東海第二発電所

耐震設計方針について

〔 第504回審査会合(平成29年9月5日)時の
指摘事項に対する回答 〕

平成29年9月22日

杭の拘束効果を考慮した入力地震動の適用について

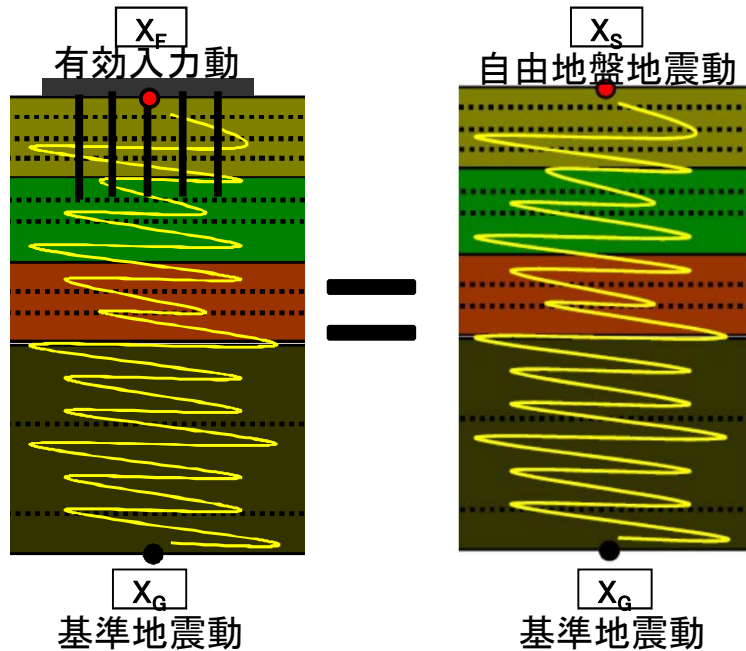
使用済燃料乾式貯蔵建屋の杭基礎を考慮した入力地震動の妥当性・適用性を説明すること。

1. 杭基礎を考慮した入力地震動(有効入力動)の評価として、既工認において地盤ばね算出に用いた3次元薄層要素法を用いる。評価方法の概要を示す。(→p2, 3)
2. 規格基準等において、杭基礎の拘束効果を考慮した有効入力動を設定すること、及びその評価に薄層要素法が用いられることが示されている。(→p4)
3. 東北地方太平洋沖地震の観測記録を用いたシミュレーション解析を行い、建屋の一次固有周期近傍で有効入力動を用いた解析結果が観測記録より大きいことを確認した。(→p5)

既工認では、杭を考慮した地盤ばね算出に3次元薄層要素法を用いていた。今回工認では、入力地震動評価にも同手法により杭の拘束効果を考慮することにより、地盤ばねの設定との整合を図り、より実状に近い評価とする。

原子炉建屋屋根トラスの概要

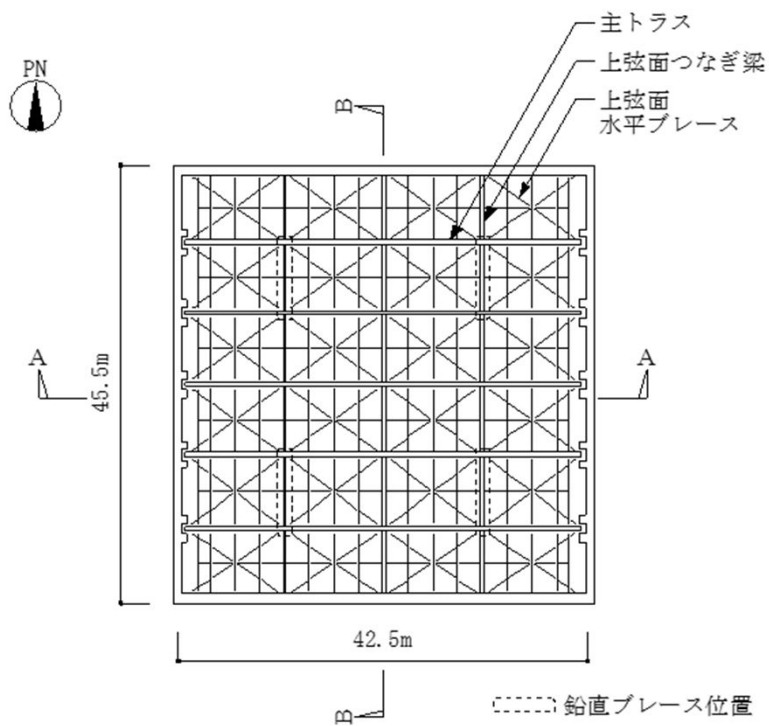
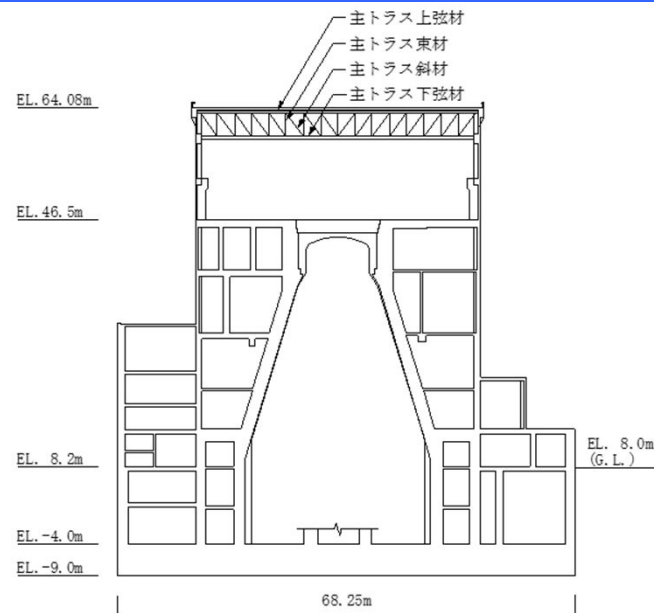
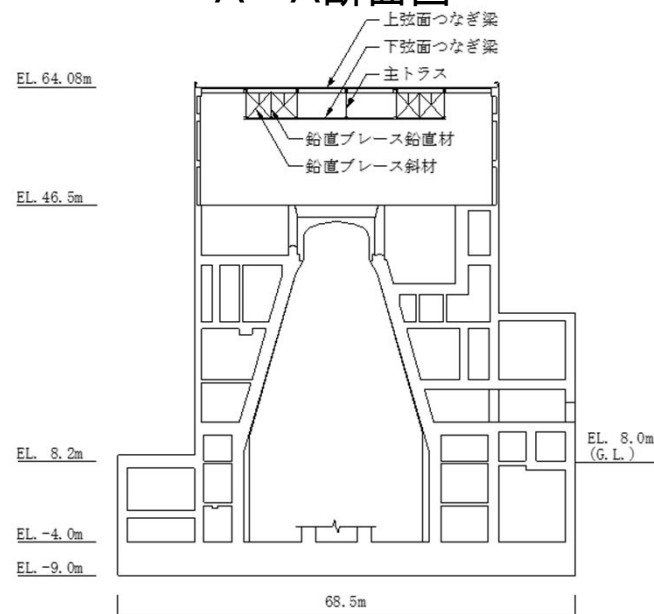
原子炉建屋の屋根トラスの評価について、二次格納施設の間接支持構造物としての位置付けを踏まえた許容限界を提示すること。

二次格納施設の間接支持構造物としての位置付けを踏まえ、主トラス以外の部材についても、「弾性範囲内であることを確認」とする。

・二次格納施設の間接支持構造物としての位置付けを踏まえ、主トラス以外の部材についても、「弾性範囲内であることを確認」とする。

極限解析による評価の実施手順

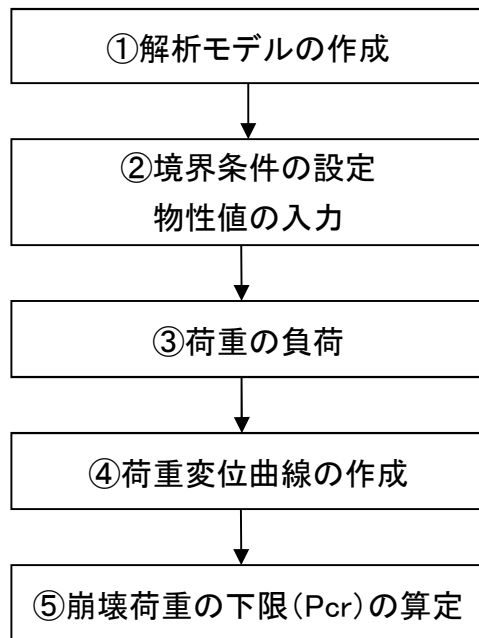
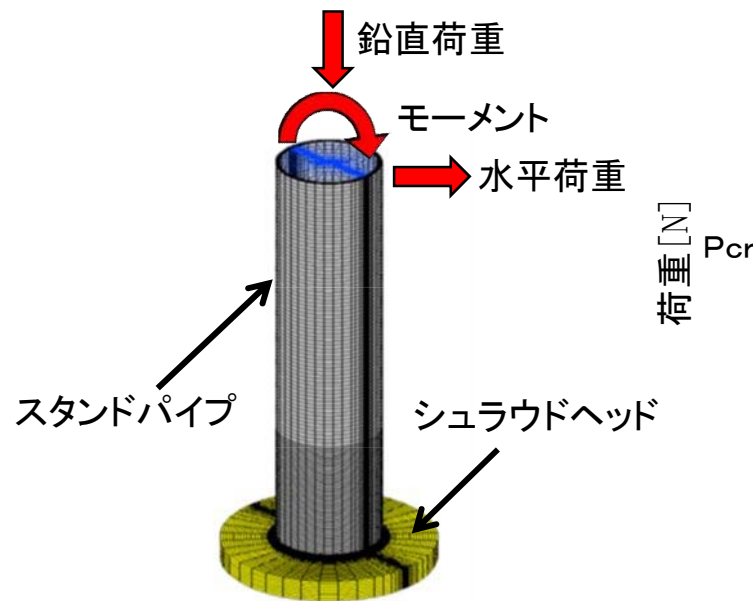
機器・配管系において適用する手法について、東海第二発電所としての適用性を詳細設計での実現性を説明すること。

機器・配管系における手法の変更点について、適用内容に応じて3項目に分類し整理するとともに、先行プラントにおける適用実績が少ない「極限解析による評価の適用」については、規格基準の取扱い等を確認することにより、東海第二発電所における適用に際して問題ないことを確認した。

- ◇ 極限解析による評価の実施手順を参考に示す。極限解析による評価は、3次元FEMモデルを用いて、弾完全塑性体の物性値を入力した解析により崩壊荷重の下限を求め、求めた崩壊荷重の下限から許容荷重を算定し、地震時の荷重と比較することにより評価を行う。

荷重の組合せの基本的な考え方

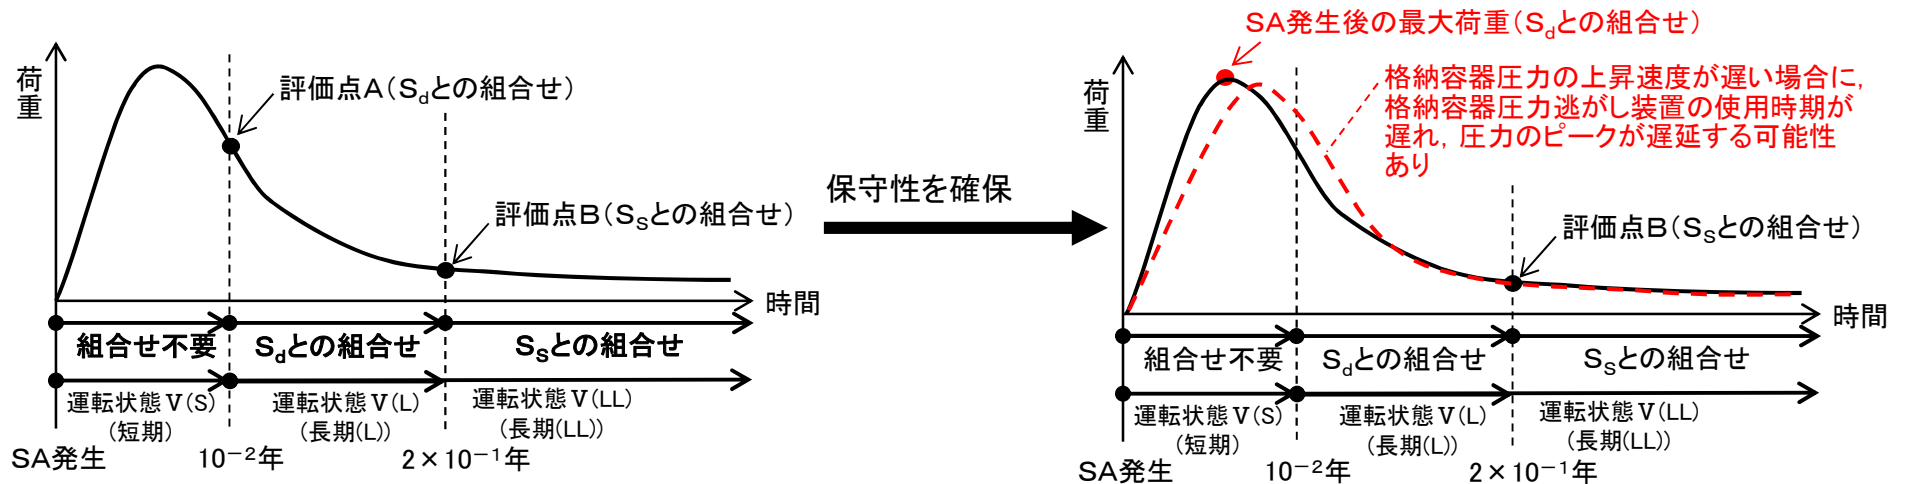
格納容器バウンダリにおける地震とSA荷重の組合せにおいて、 S_d 時に最高圧力、最高温度を組み合わせる考え方について整理すること。

この考え方にしたがって、格納容器バウンダリについては、 S_d と組み合わせる荷重を最高圧力、最高温度とすることで、保守性を確保している。

格納容器圧力の上昇速度が遅い場合、格納容器圧力逃がし装置の使用時期が遅れ、圧力のピークが遅延し、運転状態V(L)での圧力がより厳しくなる可能性があることを考慮し、 S_d と組み合わせる荷重をSA発生後の最高圧力、最高温度とすることで、保守性を確保した。

■ 東海第二発電所の原地盤の液状化強度試験データとその全てを保守側で包含するFLIPの液状化強度特性(豊浦標準砂)

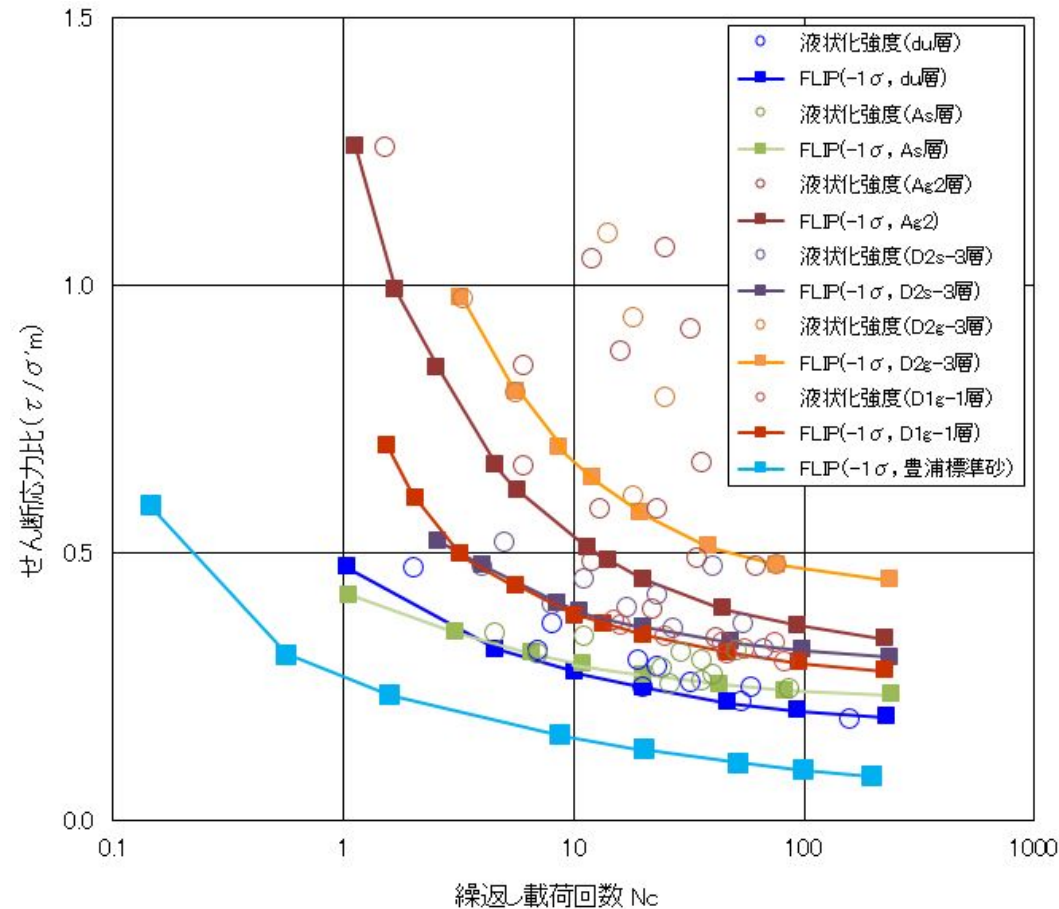
防潮堤以外の施設についても、地盤物性のデータの信頼性に応じて豊浦標準砂を仮定したモデルでの評価を行う等、安全側の評価を検討すること。

豊浦標準砂の液状化強度特性は原地盤の液状化強度特性の全てを保守側で包含しており, これを用いる有効応力解析は強制的な液状化の仮定による影響を考慮した評価となる。
